监理工程师通知单

项目：华直当阳市庙前镇 4×20MWp 地面分布式农光互补光伏发电项目

编号：HZDYM-Q-CZZH-TZ-055

主题：关于组件现场倒运和临时放置的相关事宜

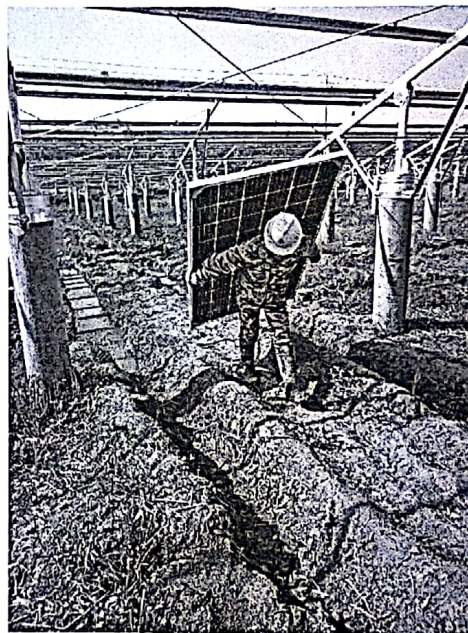
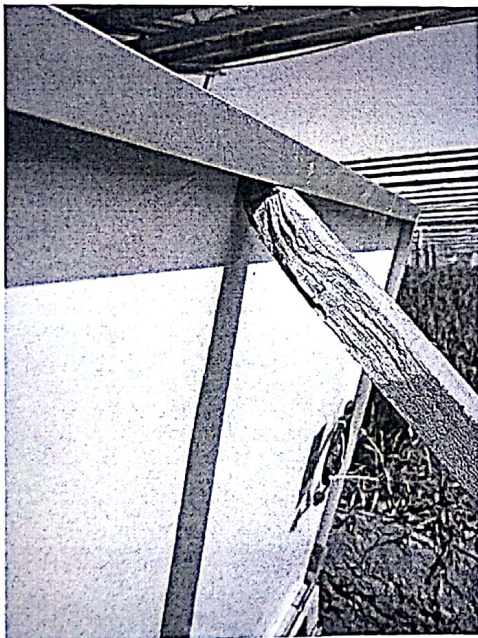
内容：今巡视过程中，在光伏区 17 区内发现工人在将组件搬运过程中，采用单人肩扛、头顶等方式运送，严重违反施工规定。应两人一组搬运，避免对组件造成隐裂等质量问题。

在 21 区组件安装现场发现村民提前将组件包装箱皮和绑带剪掉，并用木棍直接作用在组件背面；部分零散组件直接将表面靠至在桩基上，以上做法违反相关施工规定且极易造成组件背板破裂和表面划伤，直接影响到组件质量和发电量。

以上情况请各单位尽快整改。

以上事项要求施工单位逐一落实，请将整改结果于 2018 年 4 月 20 日前回复本项目监理部
